PARCO REGIONALE DELLE ALPI APUANE
Ufficio Pianificazione Territoriale

Cava H, Bacino estrattivo, nel Comune di Minucciano (LU), Società C.M. s.r.l. Procedimento di Valutazione di impatto ambientale nonché di rilascio di provvedimenti autorizzativi ai sensi dell'art. 27 bis, relativamente al Piano di coltivazione.

VERBALE

Oggetto: cava Cava H - Variante (2025) al Piano di coltivazione della cava H - proponente: C.M. Srl - Conferenza dei servizi ex art. 27-bis del 03/12/2025 - Vs. comunicazione prot. 4936 del 13/11/2025 - Contributo istruttorio ai sensi della DLgs 152/06 e LR 10/10

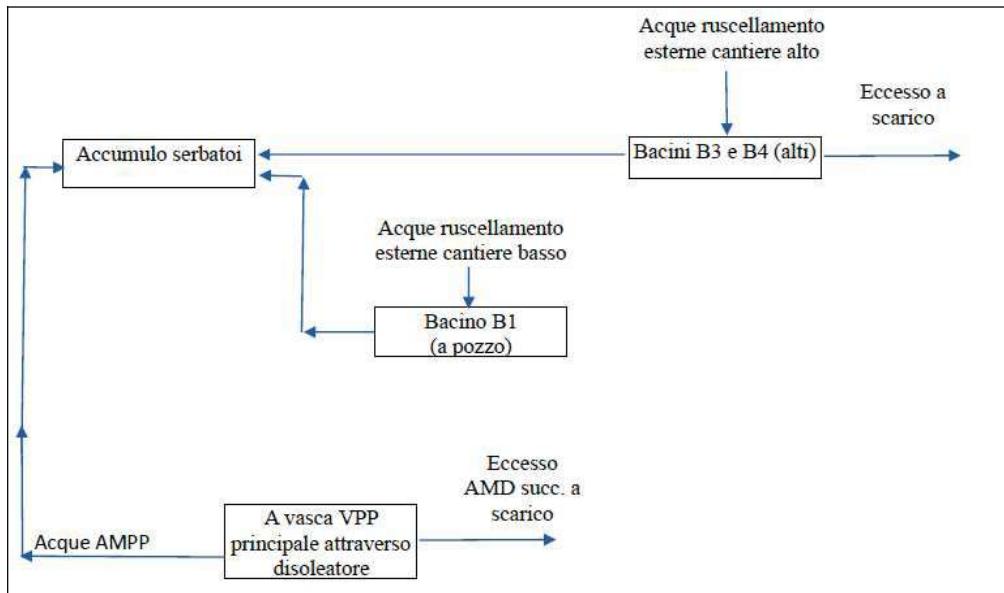
In particolare si evidenzia che non vengono descritte in dettaglio le modalità di separazione fra le AMPP e le successive. Ciò comporta che la vasca identificata con la sigla B3 nella planimetria "Tav. AMD - Piano di gestione AMD.pdf" potrebbe raccogliere sia AMPP che successive la cui tracimazione, indicata in planimetria con una freccia color fucsia e descritta nel PGAMD, costituirebbe uno scarico quanto meno di AMPP. La presenza di un troppopieno dalla vasca B3 emerge anche dal diagramma a blocchi riportato di seguito. Com'è noto, lo scarico di AMPP deve essere espressamente autorizzato.

Queste acque giungeranno ai medesimi bacini identificati per la AMPP, ma nel concreto, trattandosi di AMDNC, dalle medesime vasche sarà possibile il tracimo verso il deflusso superficiale naturale.

Dalla planimetria emerge inoltre che le acque meteoriche di dilavamento delle strade di collegamento tra piazzali di cava, il cui flusso è identificato mediante frecce verde fluorescente, si immettono direttamente nell'ambiente. Ciò non appare conforme alle indicazioni della norma, il proponente dovrà chiarire ed eventualmente rivedere la proposta di gestione di tali AMD.

La relazione integrativa di settembre 2025 non chiarisce del tutto questo aspetto, in particolare lo schema a blocchi a pag. 4 non evidenzia quali tipologie di acque confluiscono nei bacini B3 e B4. Si evidenzia che la planimetria indicherebbe che nel bacino B3 non confluiscono solo acque esterne al sito.

Si ritiene pertanto che il PGAMD deve essere riesaminato e trasmesso nuovamente; dovrà riportare uno schema dell'impianto di trattamento sia delle acque meteoriche che di lavorazione e una tabella riassuntiva di tutte le vasche presenti che dovrà contenere almeno le seguenti informazioni su tutte le vasche presenti.
